第2回 安間川流域委員会

静岡県浜松土木事務所

令和7年12月18日

1-1 前回流域委員会 (R7.3.6) での主な意見と対応 (1)

R5.6.2洪水における老間地区の実績浸水深

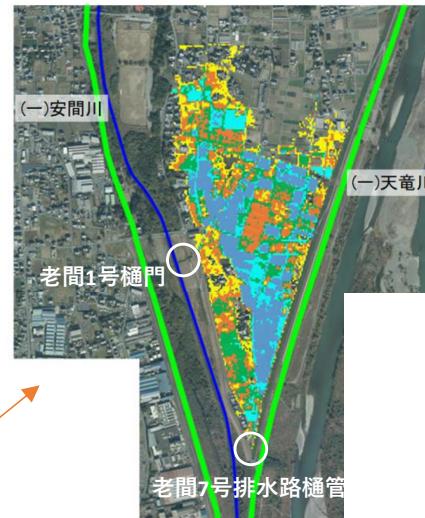
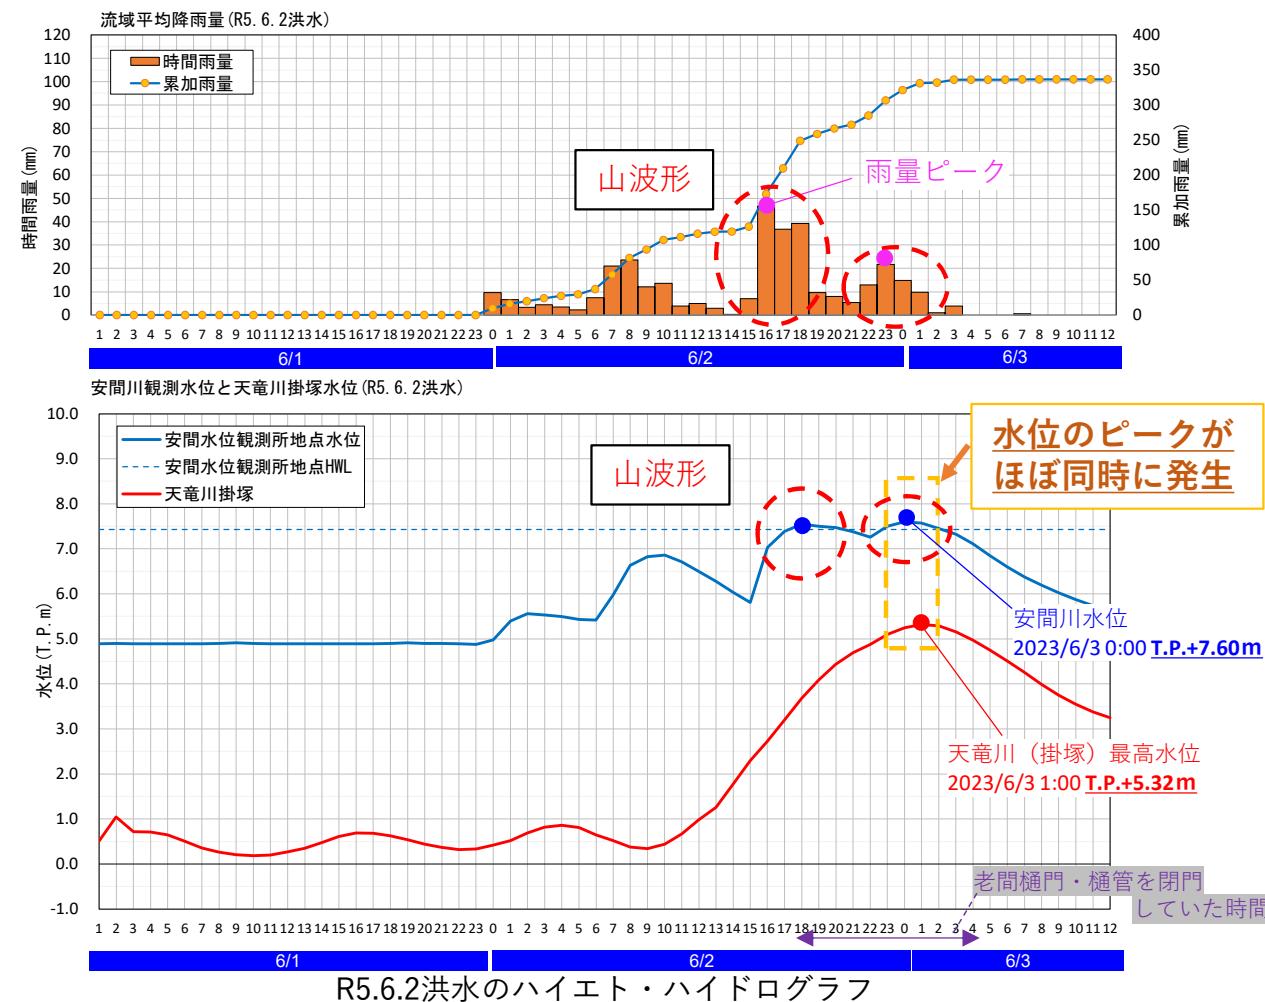
意見No.9 天竜川と安間川の流出時間の違いについて

- 令和5年6月2日洪水(台風第2号)では、既往最大規模の雨量や浸水被害を発生させた令和4年9月23日洪水(台風第15号)でも発生しなかった安間川最下流の左岸域の老間町において、大規模な浸水被害が発生した。
- この原因は、降雨が連續した2山波形となっており、安間川の水位も2山波形となり、2山目の最高水位(T.P.+7.60m)と天竜川(掛塚水位観測所)の最高水位(T.P.+5.32m)がほぼ同時に発生したことが挙げられる。
- この結果、安間川の水位が高い状態が続き、排水樋管等からの排水が困難となり、内水浸水が発生した。

合流時差のヒストグラム (S31-H10)
※現行計画策定時検討

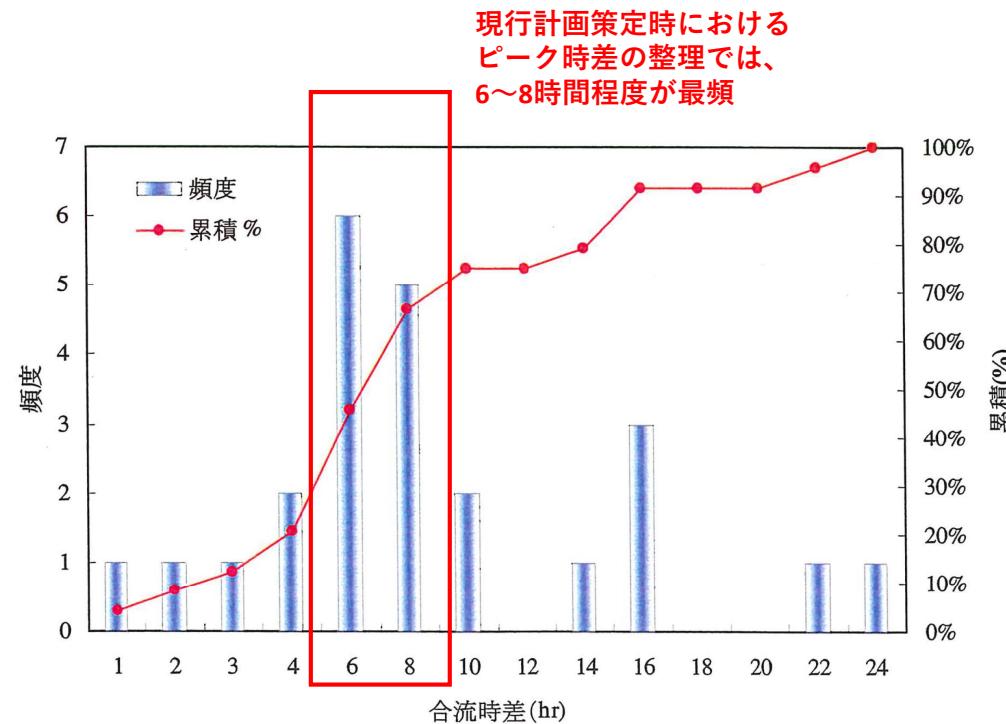
意見No.9 天竜川と安間川の流出時間の違いについて

- 現行計画(H16年)時の検討では、安間川と天竜川の合流点でのピーク時差は概ね6～8時間程度となっている。
- 近年の主要洪水においても、安間川下流端ピーク水位と天竜川の掛塚ピーク水位の時差は概ね6～8時間程度が最頻値となり、安間川のピーク水位と天竜川のピーク水位は6～8時間の時差がある。
- 老間地区において浸水被害の生じた令和5年6月2日洪水(台風第2号)は、他の洪水と比較し、降雨継続時間が28時間と大きく、天竜川の掛塚ピーク水位はT.P.+5.32mと近年で最も水位が高い洪水となっている。

安間川流域の主な指定等文化財

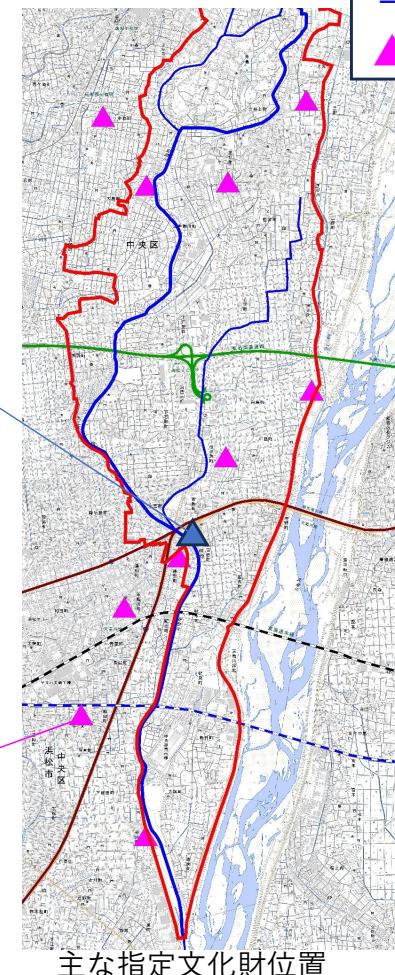
意見No.11 流域の社会状況について

指定文化財・登録文化財について、「区分」と「種別」等を追記した正確な情報としました。
